Moniurahihnat, joihin on tehty muutoksia

Profiiliosien huomattavasti suurennettu näkymä

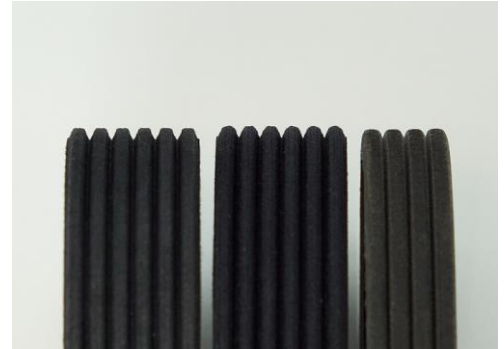
Toimituksen sisältämien moniurahihnojen ulkonäkö ja tuntuma eroavat perinteisistä moniurahihnoista. Kosketuspinnan rakenne on erilainen.

Profiiliosien tyypit, joihin on tehty muutoksia – vaikea havaita paljain silmin.

Muutokset perustuvat ensiasennus tuotteeseen tai ne on tehty tuotantoon liittyvistä syistä. Tavoitteena on vähentää melutasoa ja/tai pidentää käyttöikä.

Hihnoja, joihin on tehty muutoksia, voidaan käyttää luettelossa mainituissa autoteollisuuden käyttökohteissa. Ulkonäköeroista huolimatta uusi ulkoasu ei vaikuta suorituskykyyn.
